ESTUDO DE IMPACTO AMBIENTAL DA ATIVIDADE DE PRODUÇÃO DE ÓLEO E GÁS NO BLOCO BM-C-33 – PROJETO RAIA - BACIA DE CAMPOS

RESPOSTA AOS
QUESTIONAMENTOS REFERENTES
AS AUDIÊNCIAS PÚBLICAS (BÚZIOS
E MACAÉ)

Processo nº 02001.005697/2021-63

Rev. 00 – Maio, 2025.

Figura 2: Reprodução da figura do Relatório Técnico Nº 001/2025- Distribuição espacial das áreas de atuação de pescadores artesanais - Angra dos Reis/RJ, também constante no relatório do PCSPA-BS.

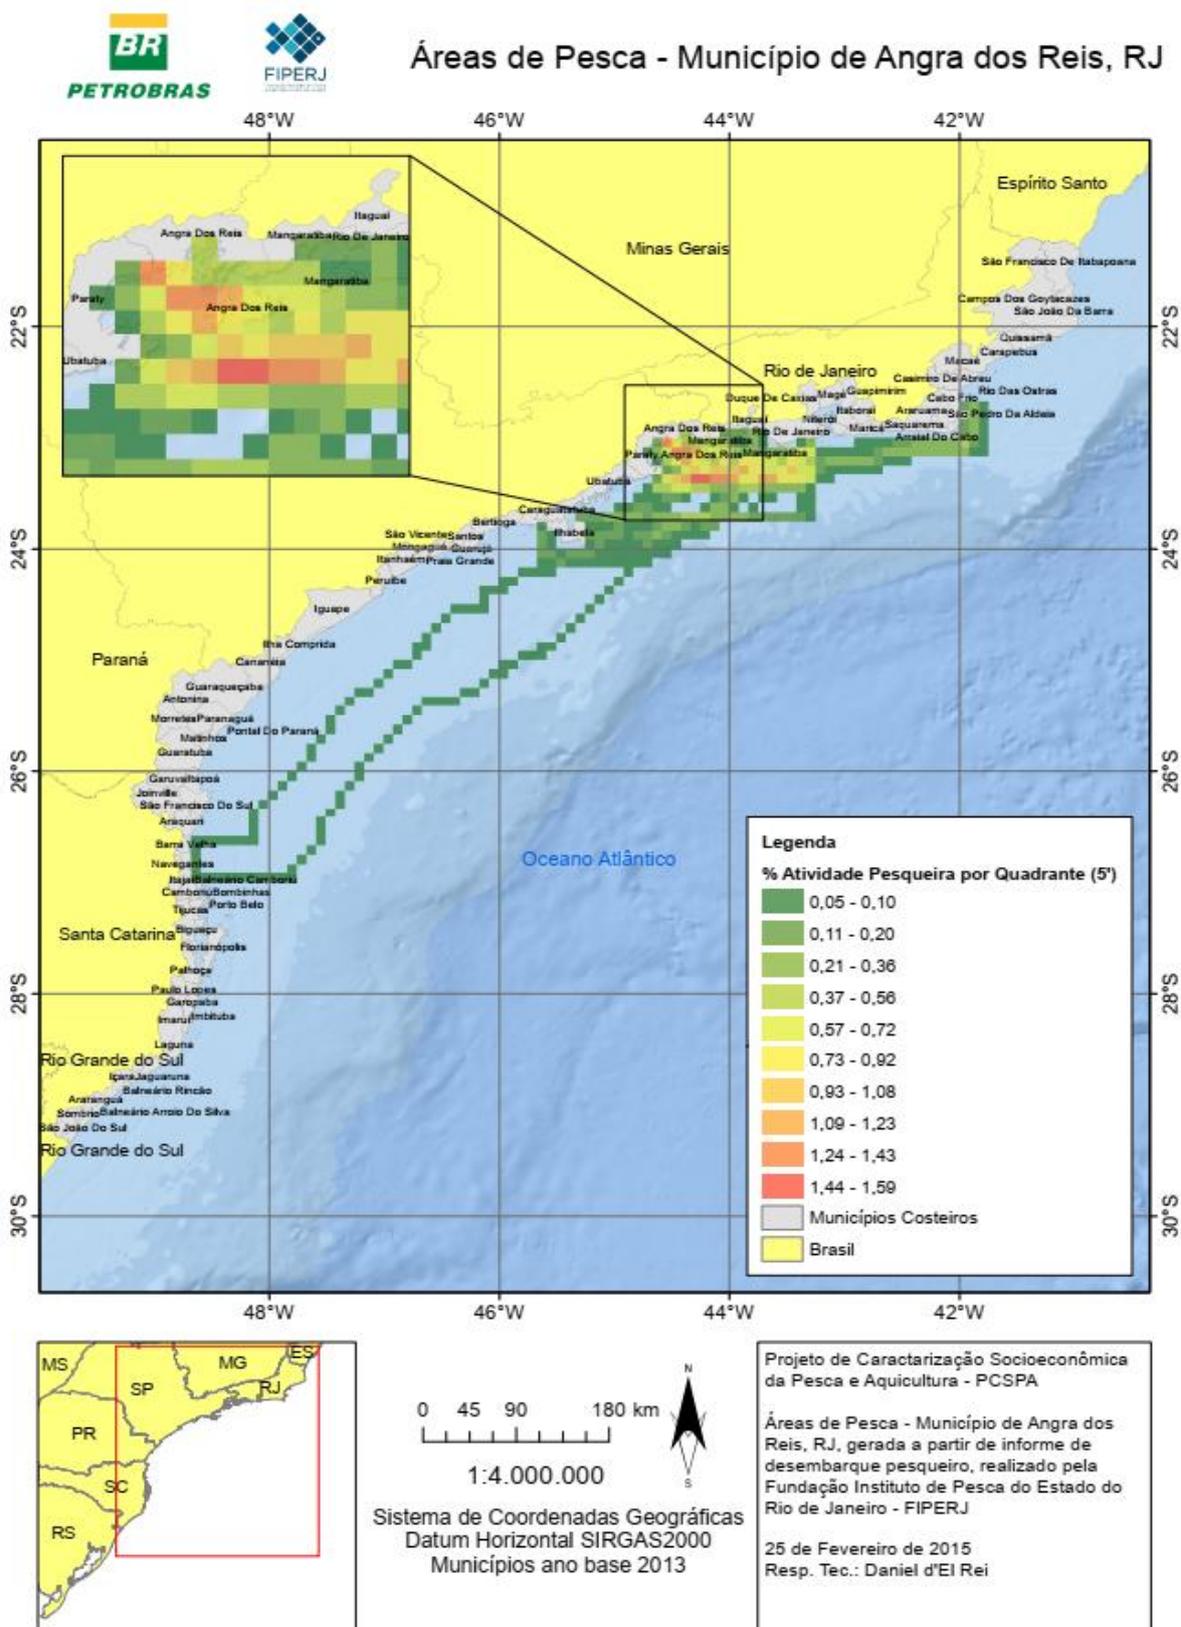
Porém, o Relatório Técnico Nº 001/2025, olvidou-se em também apresentar a figura com a distribuição espacial das áreas de atuação de pescadores artesanais, especificamente para o município de Angra dos Reis, também constante no relatório do PCSPA-BS, a qual apresentamos a seguir (Figura 2).

Nesta figura ficam evidenciados três aspectos relevantes que devem ser verificados:
